銘苅小学校区通学路対策実施箇所図①

銘苅小学校合同点検【R3. 9. 22(水)】

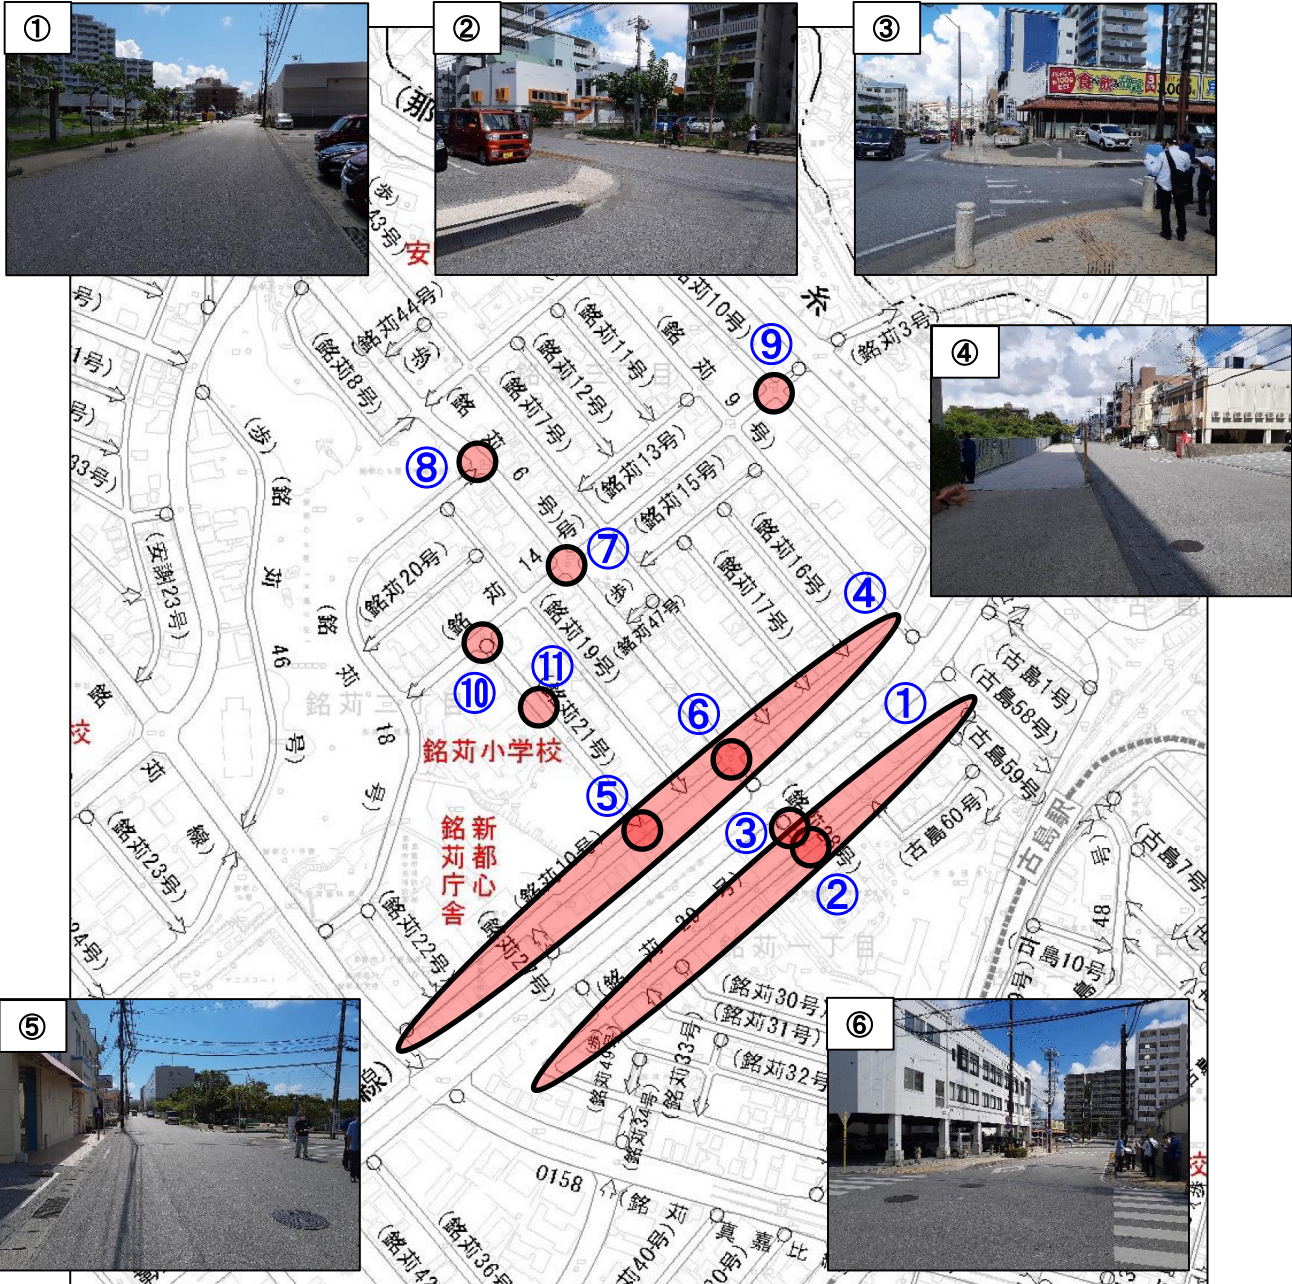
課題と対策(案)	
①	道管	課題	・交通量が多く、歩道がない。 ・外側線が消えている。
		対策(案)	・外側線の塗り直し
②	警察	課題	・横断歩道の設置を要望
		対策(案)	・横断歩道の設置を調整中
③	警察	課題	・幹線道路と左折のみで繋がる横断歩道であるため交通量が多い。
		対策(案)	・学校やPTAから指導を行う
④	道管・道建	課題	・交通量が多い歩道が多い。 ・区画線がほとんど消えている。 ・また、那覇市IT創造館前の歩道が危険なので横断指導線の設置要望。
		対策(案)	・外側線の塗り直し ・歩行者横断指導線(緑着色)の設置検討
⑤	警察	課題	・交通量が多いが、横断歩道がない。
		対策(案)	・横断歩道の設置を検討
⑥	警察	課題	・幹線道路へ繋がるため、交通量が多いが、横断歩道がない。
		対策(案)	・設置基準を満たさないため、横断歩道がある所を通るように学校やPTAから交通安全指導を行う。

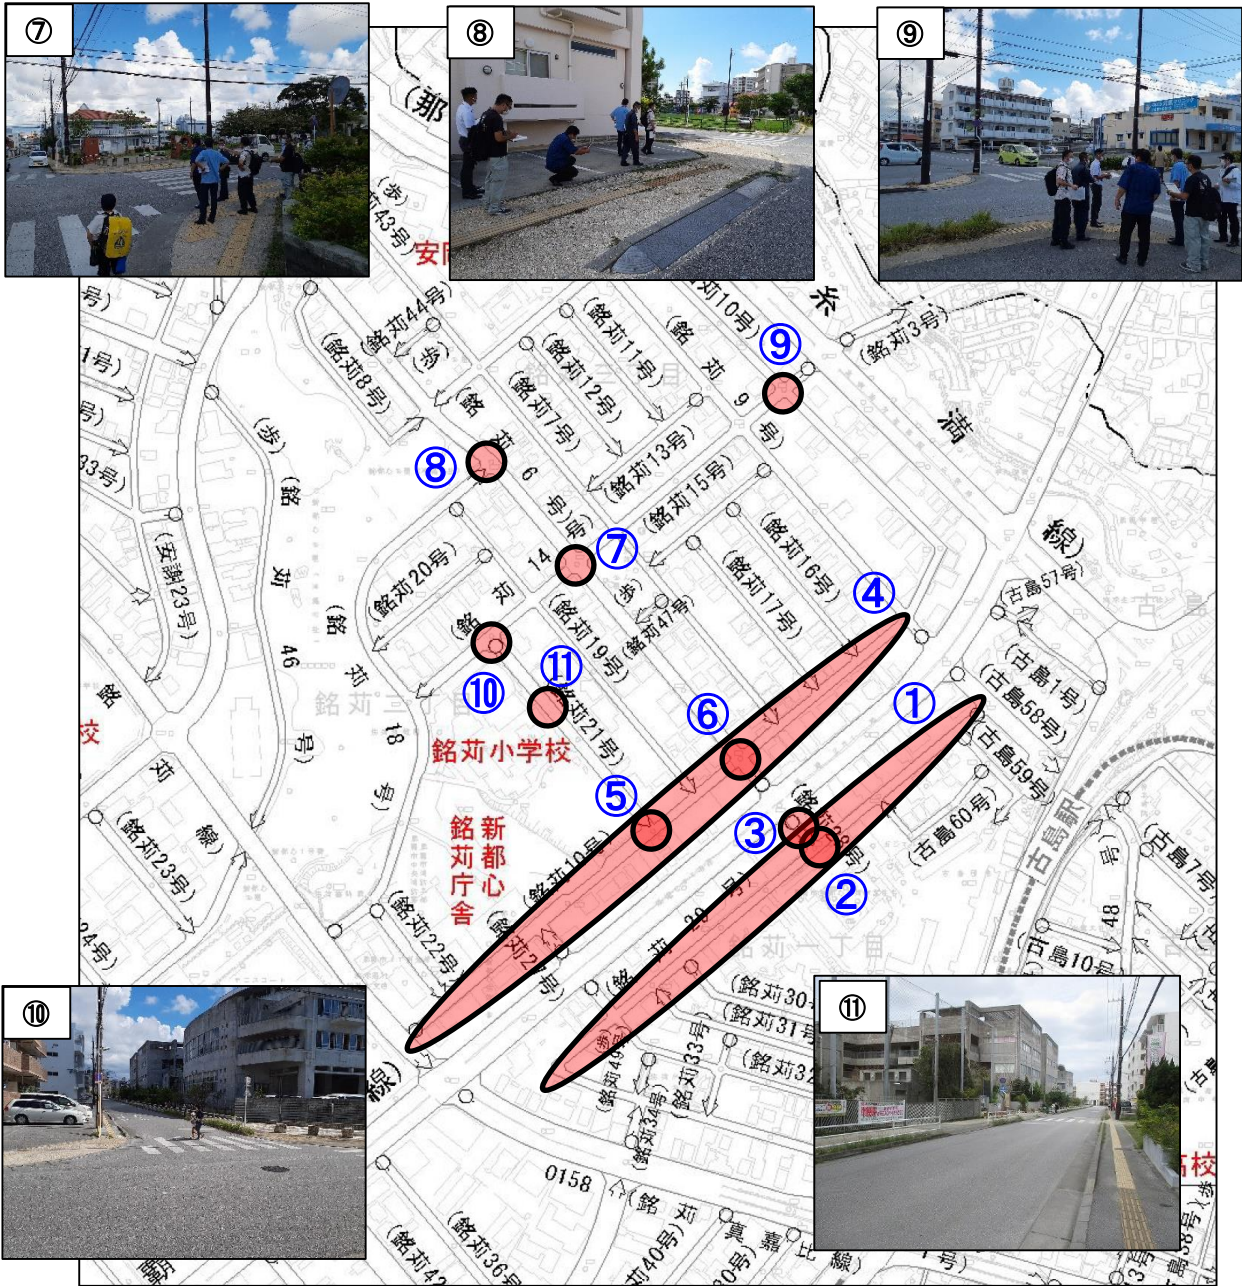
課題と対策(案)	
⑦	警察・道管・道建	課題	・幹線道路へ繋がるため、交通量が多いので信号機設置を要望。
		対策(案)	・信号機の設置基準を満たさないため、横断歩道強調着色を検討
⑧	警察	課題	・幹線道路へ繋がるため、交通量が多いので横断歩道の設置を要望。
		対策(案)	・設置基準を満たさないため、横断歩道がある所を通るように学校やPTAから交通安全指導を行う
⑨	道管・道建	課題	・幹線道路へ繋がるため、交通量が多い。また、近くの葬儀場への交通量がかなり多く危険。
		対策(案)	・横断歩道の強調着色を検討
⑩	小学校	課題	・幹線道路へ繋がるため、交通量が多く横断が危険。
		対策(案)	・学校やPTAで朝の立哨により指導を行う
⑪	小学校	課題	・送迎車両の通行や駐停車が多い。
		対策(案)	・学校やPTAから指導を行う
